Keuringsverslag van een elektrische laagspanning- en zeer lage spanningsinstallatie

NIET CONFORM

Datum keuring: 22/09/2026

Straatnaam Staatsbaan
Huisnummer 284
Busnummer
Postcode 3460
Gemeente BEKKEVOORT
Land België

Afbeelding schakel- en verdeelbord:

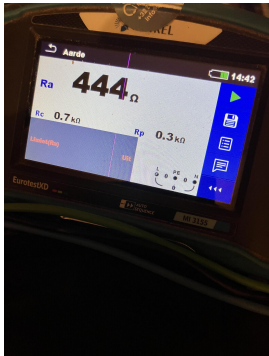
- I1.02 Eéndraadsschema van de installatie komt niet overeen met de werkelijkheid. (Boek 1 Afdeling 2.12 - 2.13 en 3.1.2)
- I1.05 Adresgegevens of gegevens installateur ontbreken of zijn onvolledig op het ééndraadsschema en/of situatieplan van de huishoudelijke elektrische installatie. (Boek 1 Afdeling 2.12 - 2.13 en 3.1.2 en 9.1.2)

- I2.05 De spreidingsweerstand is groter dan 100 ohm. (Boek 1 Onderafdeling 4.2.3.2.)
- I4.01 Hoofdequipotentiale verbinding(en) niet verwezenlijkt. (Boek 1 Onderafdeling 5.4.4.1. en 5.1.6.2)

- I5.10 De genaakbare, naakte onder spanning staande delen zijn onvoldoende afgeschermd. (Boek 1 Afdeling 5.1.4. en 4.2.2.3.)
- I7.03 De nominale stroomsterkte van de beveiliging is niet aangepast aan de toelaatbare stroomsterkte van de stroomafwaarts geïnstalleerde leiding en/of verbruiker. (Boek 1 Afdeling 4.4.1.)

- I8.08 De geleiders van het type VOB moeten in daarvoor bestemde buizen, kabelgoten geïnstalleerd worden. (Boek 1 Onderafdeling 5.2.9.3. en 5.2.9.6.)
- I9.04 De verbindingen dienen verwezenlijkt te worden in borden, verbindings- of aftakdozen, aan de klemmen van schakelaars, contactdozen of verlichtingsarmaturen. (Boek 1 Onderafdeling 5.2.6.1.)

- I9.13 Elektrisch materieel zonder bodem mag niet rechtstreeks op brandbaar materiaal geplaatst worden. (Boek 1 Onderafdeling 5.1.1.2.)
- N3 Het is niet uitgesloten dat bij een nacontrole bijkomende inbreuken worden vastgesteld bij voorleggen schema's.
